Powiat Giżycki

Znak: WE.2110/14/2009

Odpowiedź na pytania zadane 28 grudnia 2009 r.

Zadanie nr 3: Dostawa i montaż mebli ze stali nierdzewnej

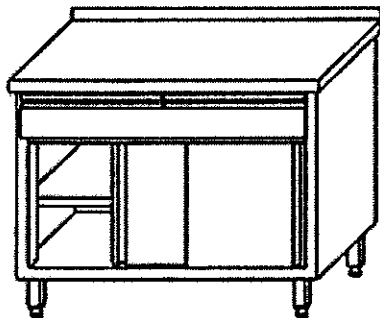
Poz. 5 – w którym miejscu ma być umieszczona szuflada, w typie mebla który jest na zdjęciu nie montuje się szuflad, ewentualnie montuje się bloki szufladowe po bokach. Proszę o uściślenie opisu mebla i zaprezentowanie zdjęć poglądowych zgodnych z opisem.

Stół roboczy - pod spodem szafka z drzwiami przesuwными, w części górnej szuflada. Wymiary jak w przedmiocie zamówienia.

Zdjęcie dołączone do opisu jest tylko przykładem. Należy sugerować się danymi podanymi w opisie.
